**Avis sur un projet d'installation d'une centrale photovoltaïque au sol sur des surfaces agricoles à Maurupt-le-Montois (51) porté par la société CPES GOBLETS**

n°MRAe 2024APGE85

Nom du pétitionnaire	CPES GOBLETS
Commune	Maurupt-le-Montois
Département	Marne (51)
Objet de la demande	Demande de permis de construire une centrale photovoltaïque au sol sur des surfaces agricoles.
Date de saisine de l'Autorité environnementale :	10/06/24

Figure 3: Plan de masse du projet

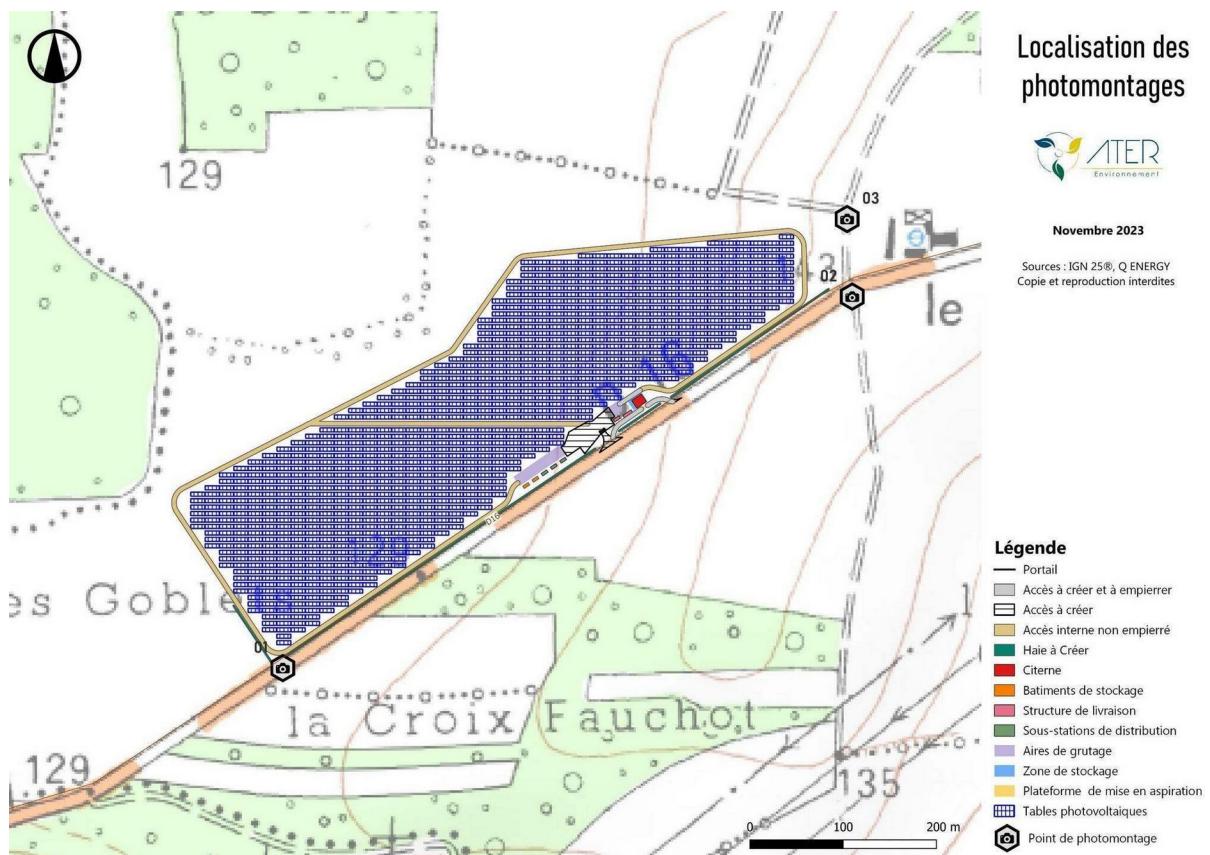
La future centrale aura une puissance projetée de 14,5 MWc<sup>7</sup> et sera équipée de 865 tables photovoltaïques, d'1 poste de livraison, de 3 postes de transformation, d'onduleurs, d'une clôture et d'une piste d'accès d'une largeur de 5 m. Les tables présenteront une inclinaison de 15°-30°. Afin de rendre l'installation compatible avec le pâturage, le point le plus bas des tables est à 1,10 m et le point le plus haut à 3,80 m, il est également prévu un espacement de 3,50 m entre chaque rangée.

Concernant la protection contre les risques d'incendie en forêt qui s'accroissent avec le changement climatique, l'Ae relève que le projet est inséré près d'espaces boisés, et qu'il manque une bande pare-feu servant de zone tampon entre les lisières boisées et les installations photovoltaïques. Pour ce type d'installation, les SDIS préconisent une distance minimale entre 25 et 50 m.

**L'Ae recommande au pétitionnaire de maintenir une distance minimale de 50 m pour la bande pare feu par rapport aux lisières boisées.**
